**スバル系ボールジョイントが、バンド締め→カシメタイプへの変更について**

## ダストカバースーツ2点生産中止に伴う販売中止のお知らせ

DC-1511 (カ)

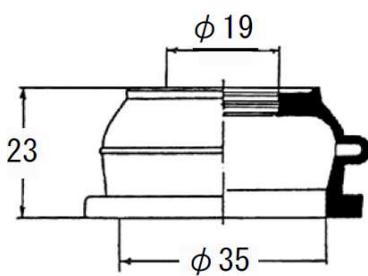
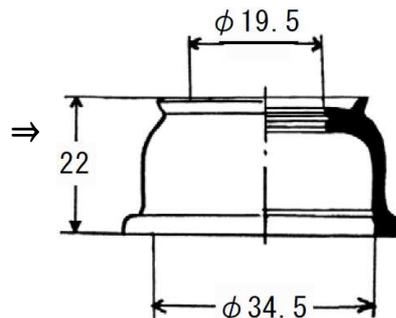
なお、DC-1511につきましては代替品として引き続きDC-1524が使用可能となりますので、お知らせいたします。

対象品番	DC-1511					
参考品番	8-94119880					
対象車種 (参考年式)	イズブ エルフ					
	NPR59GDR	198602	NPR59LVN	198602	NPR59PR	198602
	NPR59GR	198407	NPR59LYR	198602	NPR59PVN	198602
	NPR59LQR	198407	NPR59LZN	198407	NPR59PYR	198602
NPR59LR	198602	NPR59PQR	198407			
代替品番	DC-1524

結合変更	8-94119880	DC-1511	⇒	8-94119880	DC-1524
------	------------	---------	---	------------	---------
